Przedmiot opracowania: **OPINIA TECHNICZNA POPRAWNOŚCI WYKONANIA  
KONSTRUKCJI WIĘŻBY DACHOWEJ ORAZ POKRYCIA DACHU  
NA BUDYNKU WIELORODZINNYM W SOLCU KUJAWSKIM  
PRZY UL. TORUŃSKIEJ 54b**

## OPINIA TECHNICZNA

**Dotyczy :** **Opinia techniczna poprawności wykonania konstrukcji więźby dachowej oraz pokrycia dachu na budynku wielorodzinnym w Solcu Kujawskim ul. Toruńskiej 54 b**

Foto 4

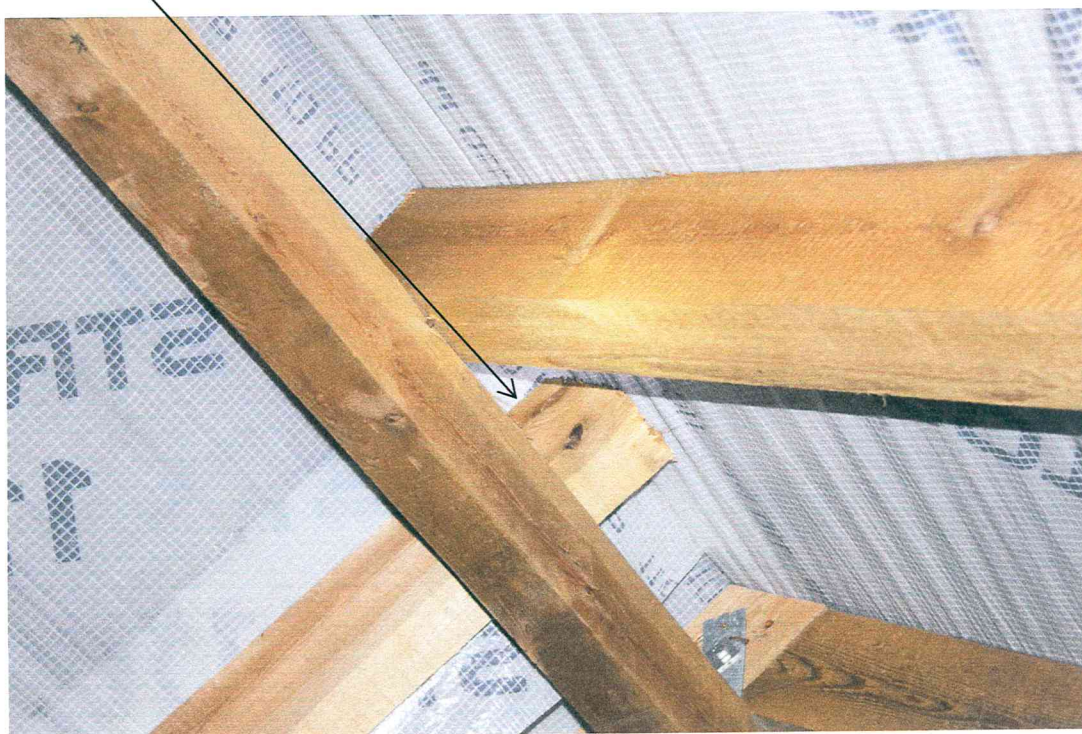
2.6. Nad mieszkaniem nr 25 nie wykonano połączenia krokwi między sobą na płatwi kalenicowej .

Brak połączenia krokwi między sobą na płatwi kalenicowej

4.2. Należy połączyć prawidłowo krokwie na płatwi kalenicowej – pkt 2.5 i 2.7 oraz poprawić łączenie płatwi na jej długości [foto 3,4,5]

Foto 9

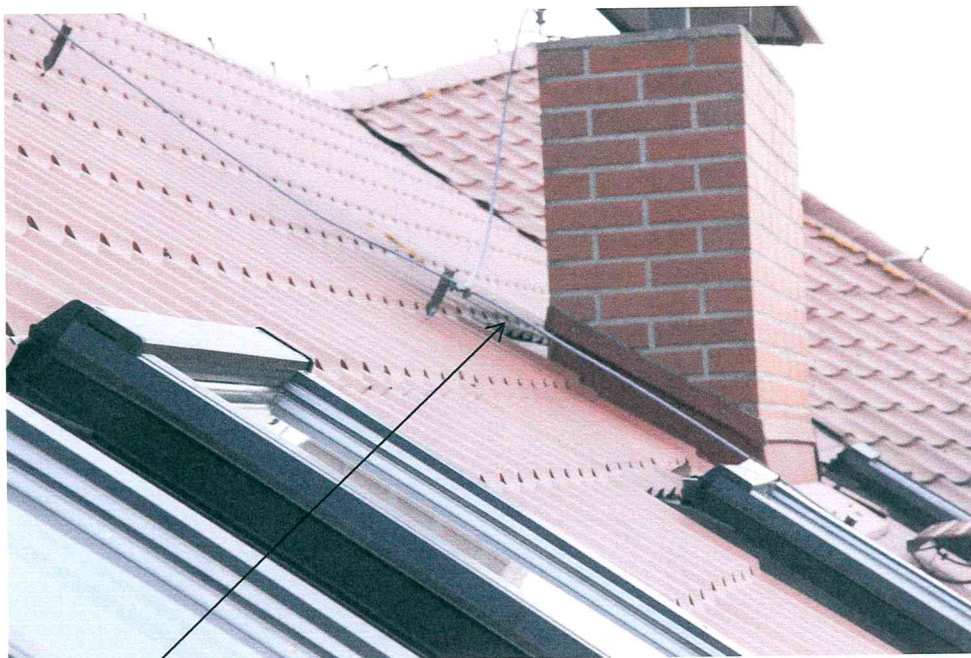
3.4. Z uwagi na dużą szerokość kominów w stosunku do kierunku spadku połaci dachowej powinno się wykonać kozubki [odboje wody deszczowej] od strony napływającej wody deszczowej.

Brak kozubka przy bardzo intensywnych opadach atmosferycznych napotykając na szeroką ścianę komina może powodować przelanie się wody pod obróbki blacharskie komina.

4.7. Zaleca się wykonanie odbojów wody – kozubków przy kominach [dotyczy pkt 3.4.]

Foto 16

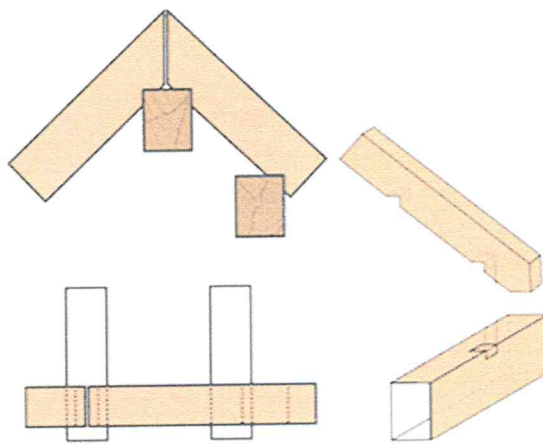
3.10. Łuszczenie się farby na ościeżach okien połaciowych – płyty gipsowo kartonowe – najprawdopodobniej wynika z dwóch przyczyn.

Po pierwsze najprawdopodobniej niedokładnie zaizolowano ościeża wełną mineralną co powoduje występowanie mostków termicznych i wykropleniu się pary wodnej na wewnętrznej płaszczyźnie ościeża. W jednym przypadku właściciel mieszkania przekazał informację, że podczas ujemnych temperatur na wewnętrznej płaszczyźnie ościeża występuje szron.

Po drugie przyczyną degradacji farby i podłoża gipsowego jest błędnie zamontowana folia dachowa przy oknach. [pkt 3.7]

##### 4.1. Poprawne wykonanie połączenie krokwie-płatew kalenicowa.

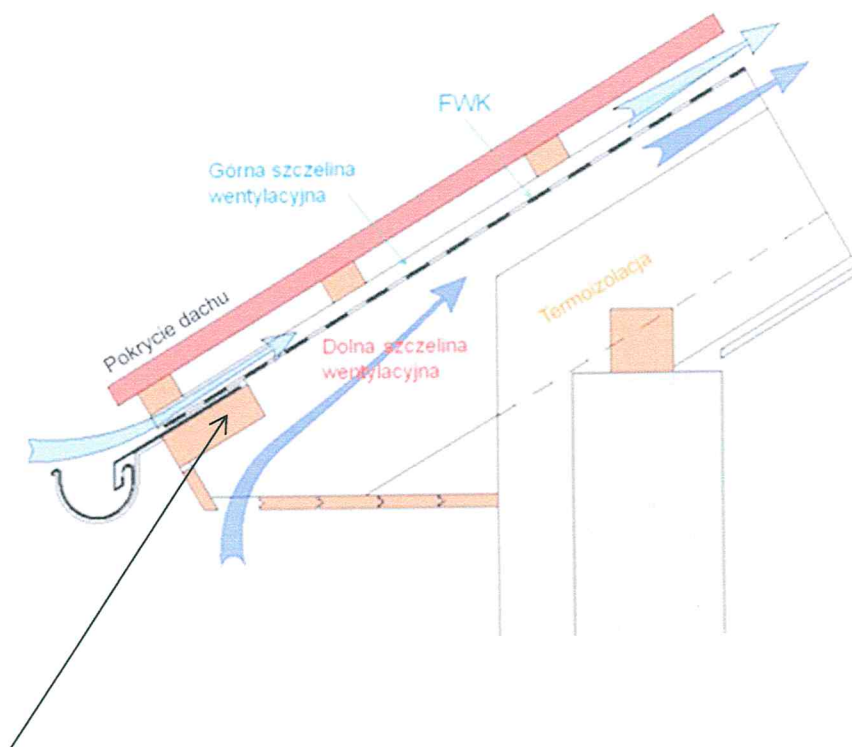
2.4. Połączenie wszystkich krokwi z płatwią kalenicową wykonano bez zaciosów na krokwi.

4.6. Poprawne zamontowanie folii wstępnego krycia do okna połaciowego [dotyczy pkt 3.7]

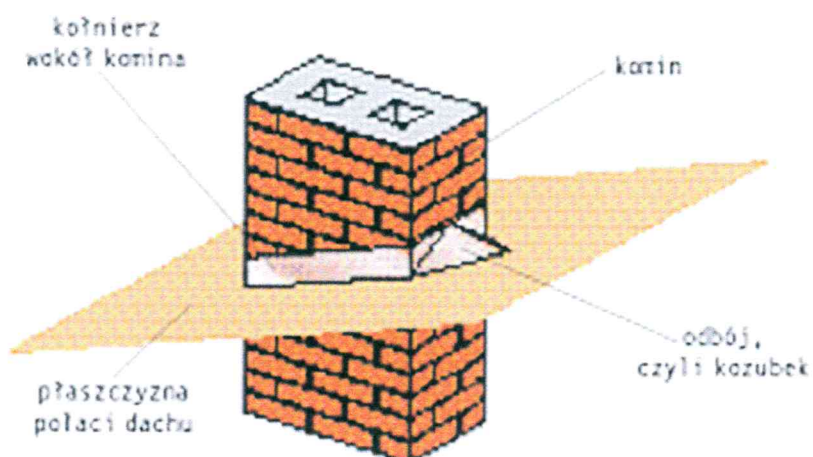
3.7. Nieprawidłowo zamontowano folię wstępnego krycia do okien połaciowych – nie wywinięto folii na ościeżnicę okna co znacznie obniża szczelność styku okno – folia. Brak jest również rynienki nad oknem która powinna znajdować się pod pokryciem dachu a jej celem jest odprowadzenie wody i skroplin pary wodnej poza górną krawędź okna.

Rynienka odprowadzająca wodę

Folia wywinięta na ościeże okna połaciowego
